VYSVĚTLENÍ ZADÁVACÍ DOKUMENTACE Č. 1 **+** **ÚPRAVA ZADÁVACÍCH PODMÍNEK**

Veřejná zakázka: KARLOVY VARY, ZŠ J.A. KOMENSKÉHO – UČEBNA IT, KABINET,
PŘÍSTUPOVÁ RAMPA A VNITŘNÍ PLOŠINA - ČÁST 1. STAVEBNÍ PRÁCE

Evid. č. VZ: Z2024-009252

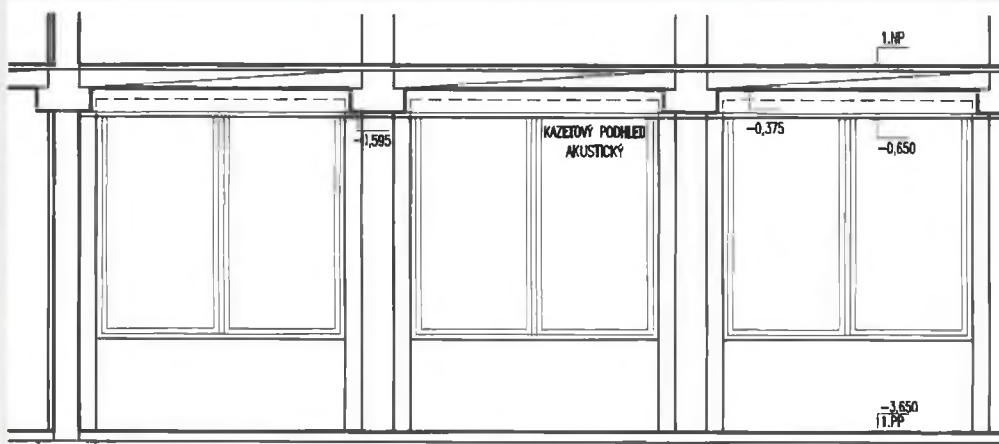
Dotaz č. 1:

V místnosti 03 je navržený dvouúrovňový kazetový podhled viz. obrázek.

Ve výkazu výměr tedy chybí položky, které výrazně ovlivňují cenu, jako například skoková změna podhledu a další. Dále by se mělo počítat s větším prořezem. Prosím o úpravu výkazu výměr.

<i>Odpověď na dotaz:</i>	Zadavatel ve VV doplnil výškový odskok podhledu v učebně č. 03 a navýšil předpokládaný prořez podhledových desek.
-------------------------------------	---
